**INFORME DE AUDITORÍA N° 014-2022-2-0427-AC**

**AUDITORÍA DE CUMPLIMIENTO  
MUNICIPALIDAD DISTRITAL DE ILLIMO**

**"DEFICIENCIAS EN EJECUCIÓN DE OBRA E  
INAPLICACIÓN DE PENALIDAD."**

Determinar si la obra "Reparación de Vías Vecinales; en el Cruce Cementerio-Cruce Coloche-San Pedro de Sasape-San Isidro-Trapiche de Bronce Long. 8.94 Km, Tramo II: Cruce Rio La Leche- Las Juntas- Coloche 3.18 Km, distrito de Illimo, provincia Lambayeque, departamento Lambayeque", se ejecutó de acuerdo a las estipulaciones contractuales y normativa aplicable vigente.

Fotografía n.º 2

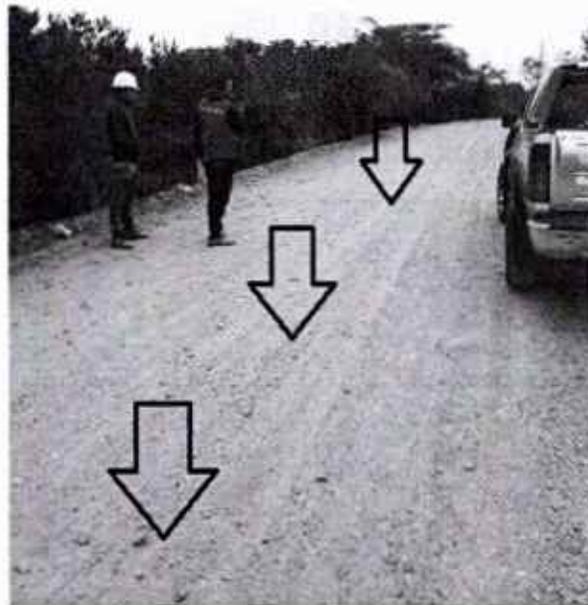
Tramo 2: Desprendimiento de material granular de la superficie de rodadura ejecutada por el contratista
